ACTA No. 03
Contrato de Suministro con Instalación No. 229 de 2025

Asunto: **Concepto técnico de autorización para el proyecto de reparaciones locativas en el inmueble ubicado en la Carrera 8 N° 9-83, Bogotá, en zona de influencia del Edificio Liévano – Alcaldía Mayor de Bogotá, Bien de Interés Cultural del ámbito Nacional.**

CENTRO DE DESARROLLO TURÍSTICO – CDT

CASA DE LOS COMUNEROS

Detalle de apoyo al piso mediante mayor área utilizando platina de mayor superficie de contacto, apoyada en una banda de neopreno para no apoyar sobre el piso directamente

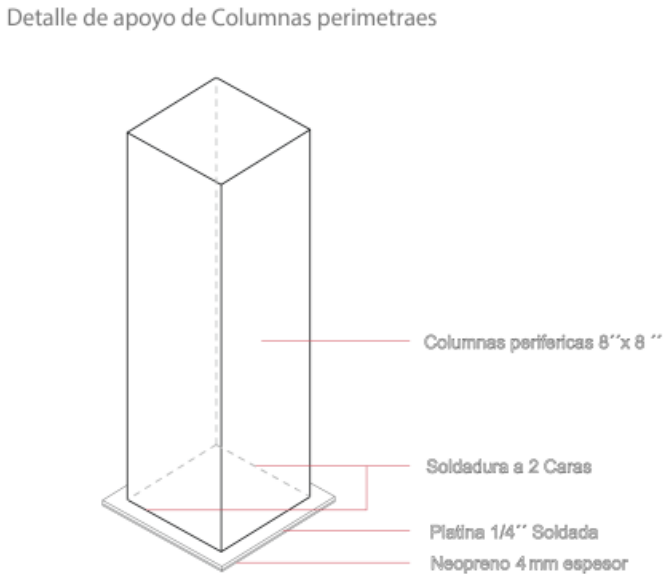
Luego de la reunión y del recorrido técnico realizados en la Secretaría de Cultura, Recreación y Deporte, entre el ingeniero Jimy Bula, la ingeniera Yudy Patarroyo del IDT y el ingeniero Brayan Betancourt de Bytelink, se identificó que los puntos de trasmisión de carga descritos en el anexo técnico, relacionados con la trasferencia de esfuerzos entre la jaula autoportante y el piso patrimonial de la Zona Uno, generan una carga puntual entre (200 y 202 kg en un área de 0.0625 m2, lo que implica que el piso patrimonial existente, debe tener una carga mínima de resistencia de 3.2 toneladas por metro cuadrado, para que la jaula no genere ningún tipo de afectación a este.

La carga mencionada corresponde únicamente al peso propio de la estructura metálica (sin incluir el sistema de drywall, ni los equipos tecnológicos), es decir que la capacidad portante final del piso patrimonial debe ser mínimo de 3.5 toneladas por metro cuadrado, para no afectar el piso de tablón de arcilla.

Por lo anterior, el profesional BIC, ingeniero Brayan Betancourt, deberán realizar una redistribución de los puntos de transmisión de carga entre la jaula autoportante y el piso patrimonial. Esta redistribución implicará la modificación del componente estructural de transferencia y del elemento de transferencia vertical, con el fin de reducir la carga transmitida al suelo patrimonial a una carga total inferior a 500 kg por metro cuadrado.

Por lo anteriormente expuesto y con base al contrato 229-2025, en el capítulo 1- *REPARACIONES LOCATIVAS ESPACIALES*, ítem 1.1. Estructura metálica (comprende el diseño, fabricación e instalación de una estructura metálica autoportante). Se solicita la revisión del profesional BIC aprobado para la reubicación de los puntos de trasmisión de carga al suelo patrimonial para reducir el impacto de la carga ya expuesto en los párrafos anteriores.
